改善箇所説明図

イグニッションコイル

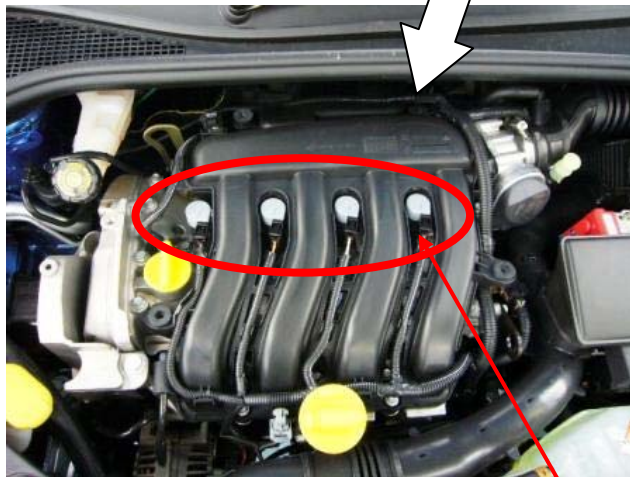
基準不適合の発生箇所

イグニッションコイル内部の二次コイル芯の絶縁性能が不適切なため、高電圧によってコイルの芯に亀裂が生じるものがある。そのため、そのまま使用を続けると、コイル内部で漏電し、エンジン不調となり、最悪の場合、エンジンが停止し、再始動不能となるおそれがある。

改善の内容

全車両、イグニッションコイルを対策品に交換する。
